ACTA DE JUNTA DE ACLARACIONES LICITACIÓN PÚBLICA N° REPO/2019-01040/02

ACTA DE JUNTA DE ACLARACIONES DE LA LICITACIÓN PÚBLICA REPO/2019-01040/02--, CONVOCADA POR LA PRESIDENCIA MUNICIPAL DE ATITALAQUIA, HIDALGO.

Fuentes de Cantera

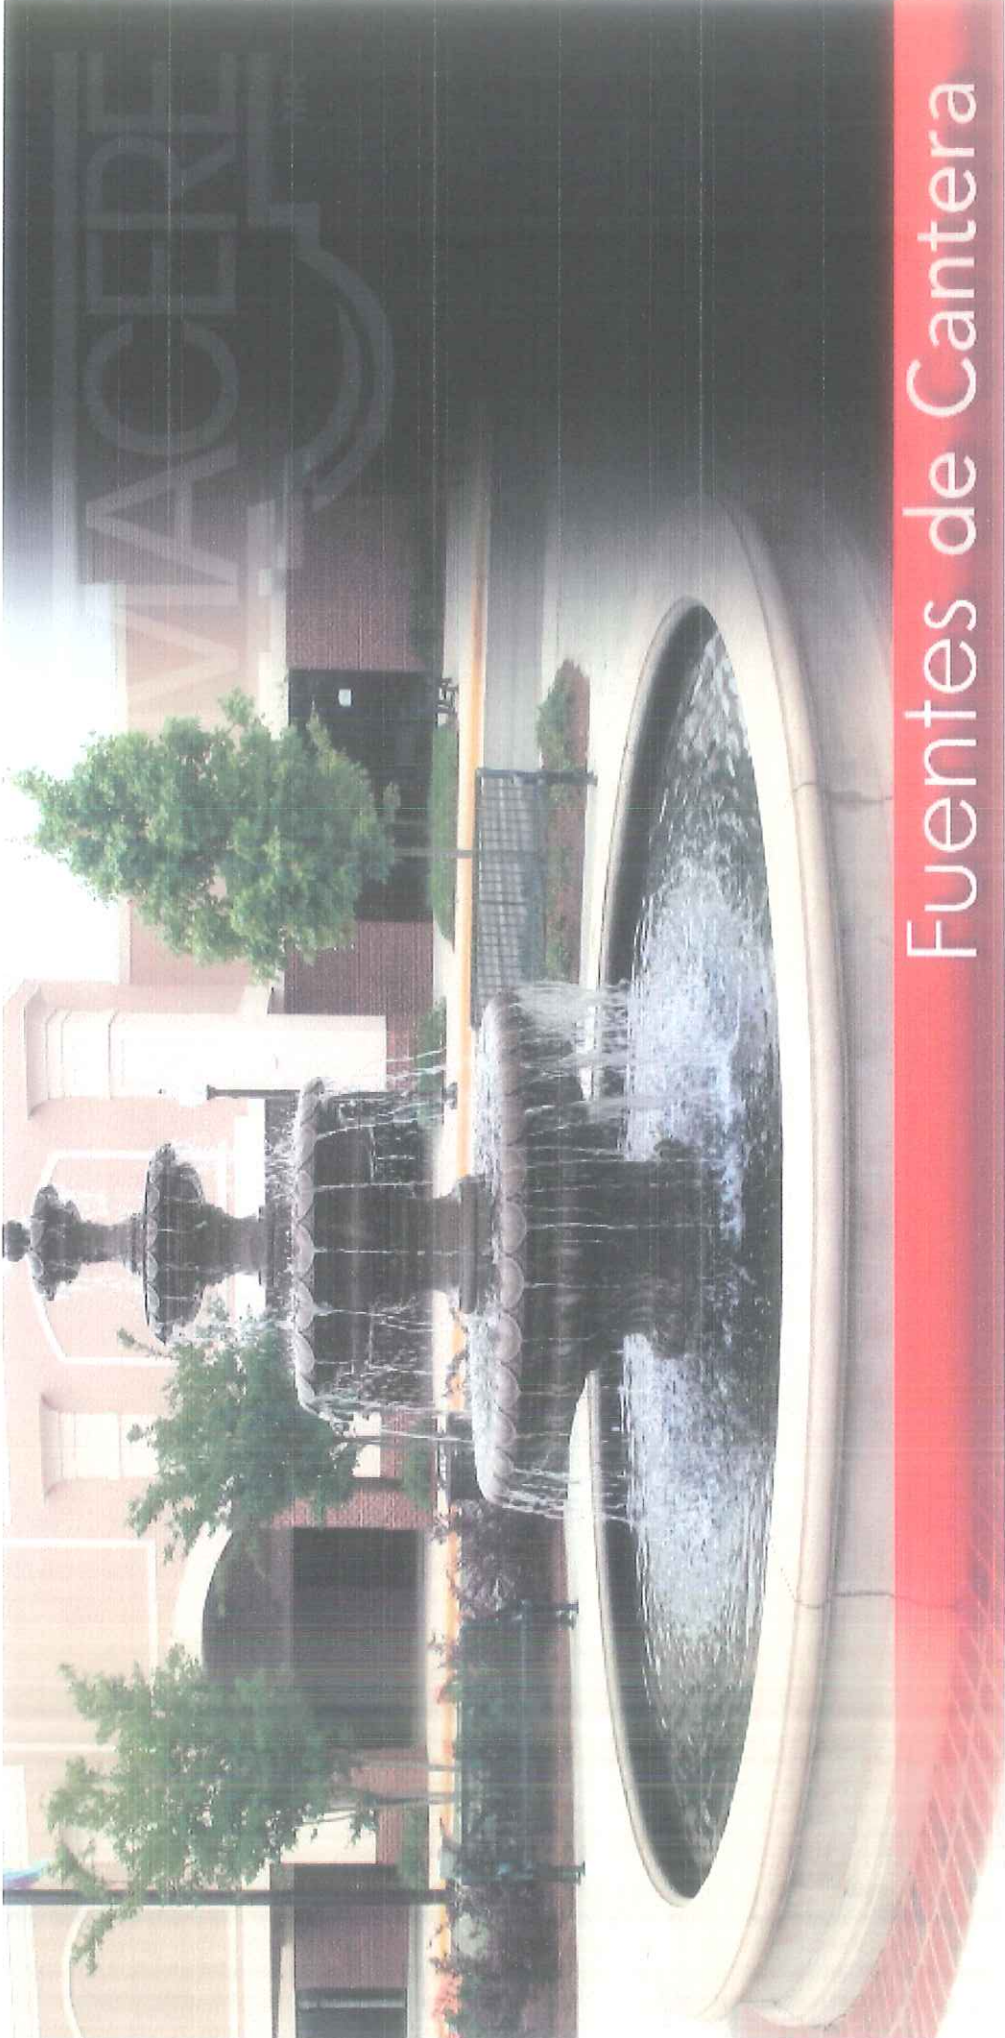
CLAVE	DESCRIPCIÓN	ACLARACIÓN
PBFU7	SUMINISTRO E INSTALACIÓN DE FUENTE DE CANTERA CON REDONDEL DE 3 M DE DIÁMETRO X 40 CM DE ALTURA Y FUENTE DE 2.5 M DE ALTURA, INCLUYE: FLETE, BOMBA, CONEXIÓN ELÉCTRICA, HIDRÁULICA Y SANITARIA MANO DE OBRA Y HERRAMIENTA.	DEFINIR EL TONO DE LA CANTERA Y DISEÑO.

CLAVE	DESCRIPCIÓN	ACLARACIÓN
PBFU7	SUMINISTRO E INSTALACIÓN DE FUENTE DE CANTERA CON REDONDEL DE 3 M DE DIÁMETRO X 40 CM DE ALTURA Y FUENTE DE 2.5 M DE ALTURA, INCLUYE: FLETE, BOMBA, CONEXIÓN ELÉCTRICA, HIDRÁULICA Y SANITARIA MANO DE OBRA Y HERRAMIENTA.	DEFINIR EL TONO DE LA CANTERA Y DISEÑO.

R: SE ANEXA FOTO DEL DISEÑO, SE COTIZARÁ EN BASE A EL.
